SOLICITATION AMENDMENT MODIFICATION DE L'INVITATION

Title - Sujet CCTV EQUIPMENT AT MILLHAVEN	
Solicitation No. - N° de l'invitation 21120-147892/A	Amendment No. - N° modif. 004
Client Reference No. - N° de référence du client 21120-14-2007892	Date 2015-03-10
GETS Reference No. - N° de référence de SEAG PW-\$\$HN-461-66520	
File No. - N° de dossier hn461.21120-147892	CCC No./N° CCC - FMS No./N° VME
Solicitation Closes - L'invitation prend fin at - à 02:00 PM on - le 2015-03-13	Time Zone Fuseau horaire Eastern Daylight Saving Time EDT
F.O.B. - F.A.B. Plant-Usine: <input type="checkbox"/> Destination: <input type="checkbox"/> Other-Autre: <input type="checkbox"/>	
Address Enquiries to: - Adresser toutes questions à: Hallman, Patti	Buyer Id - Id de l'acheteur hn461
Telephone No. - N° de téléphone (819) 956-7390 ()	FAX No. - N° de FAX () -
Destination - of Goods, Services, and Construction: Destination - des biens, services et construction:

Modification 004 est émise pour publier les Questions et réponses en Français, pour inclure Appendice H et pour mettre à jour les site web pour CUAA et Voyages.

**Appendix H
REVISED
Site Maps and Floor Plans**

FILED: S:\...MHS-1.DWG
UPDATED: 11-06-09
PLOT SCALE: 1:300

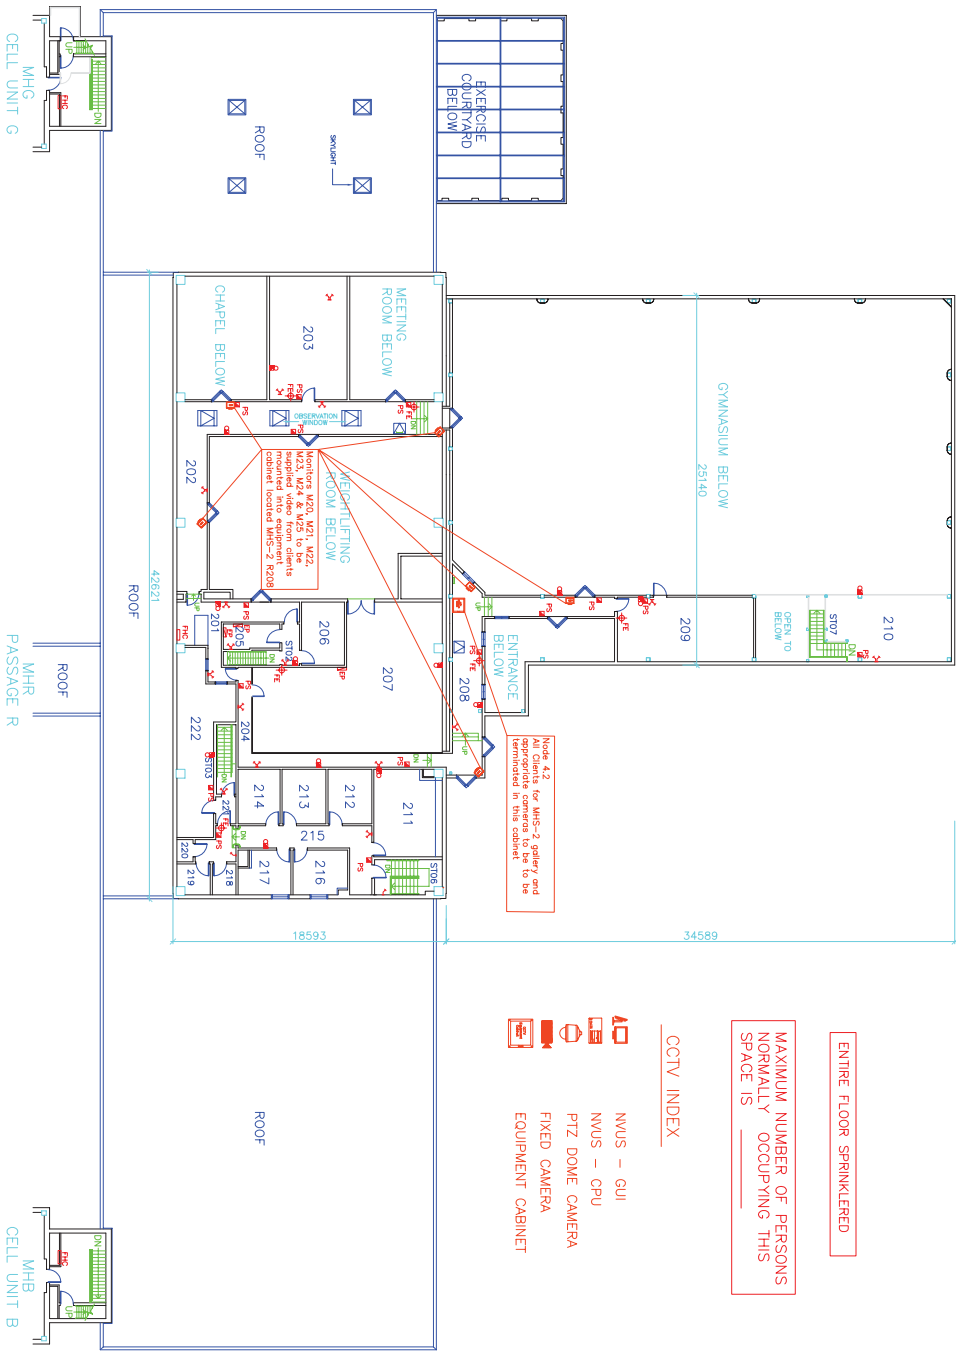
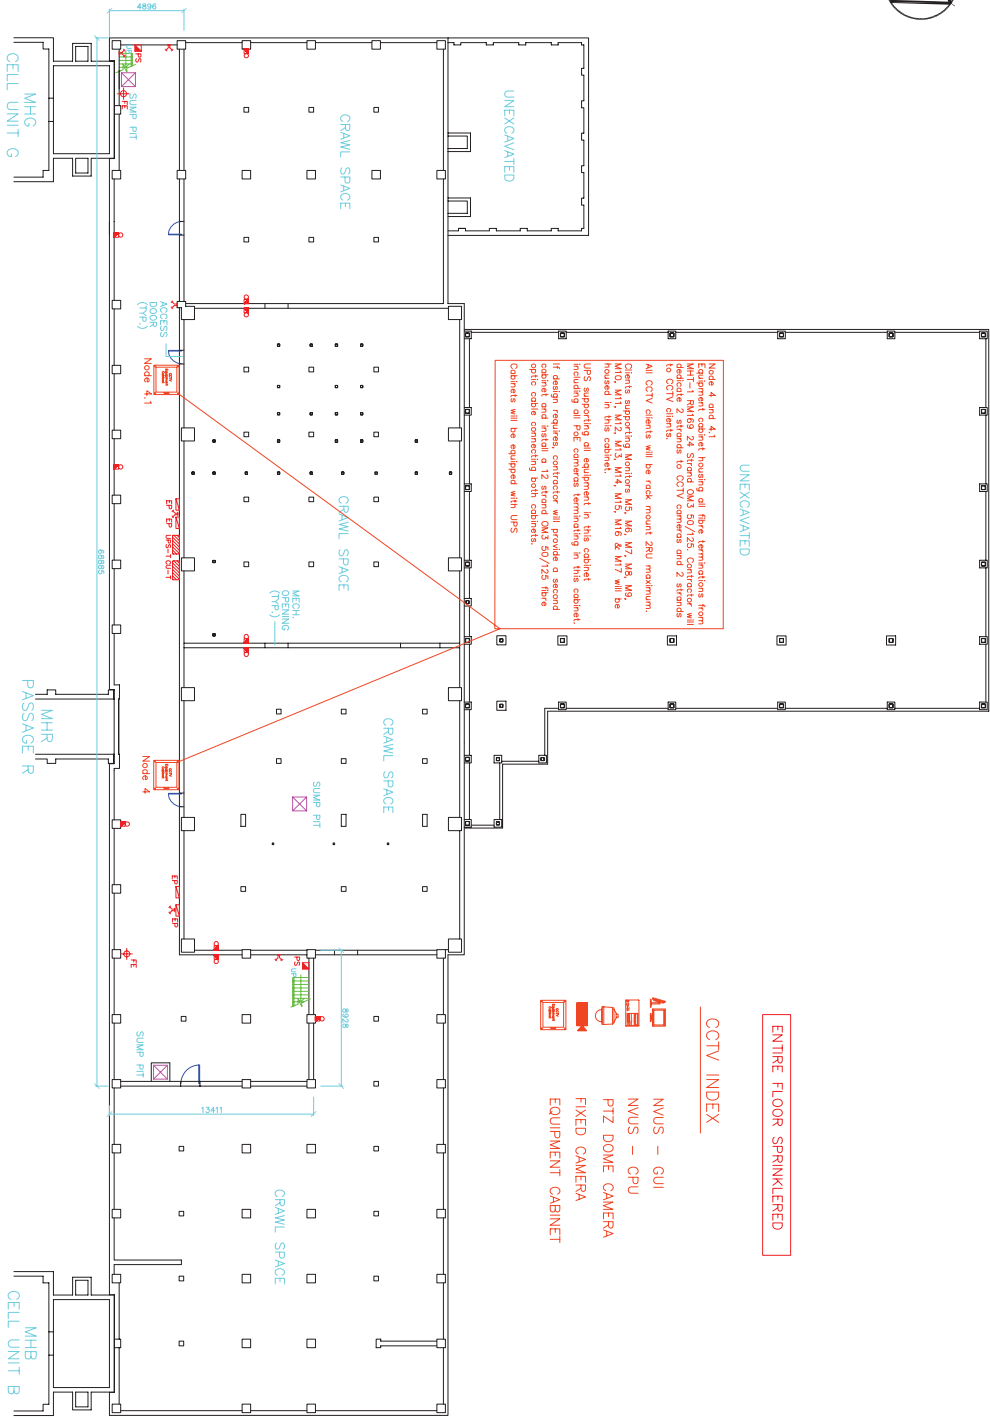
Q. 54 : L'EET indique qu'on doit fournir des postes de travail de 1RU, alors que les plans d'étage font état d'une taille maximale de 2RU. Pourriez-vous fournir des précisions à cet égard?

<SCC> Seul un plan d'étage indique une taille maximale de 2RU. Modifiez le plan MHS-B de sorte qu'il indique : « tous les clients doivent être installables dans un espace de bâti d'une taille maximale de 1RU ».
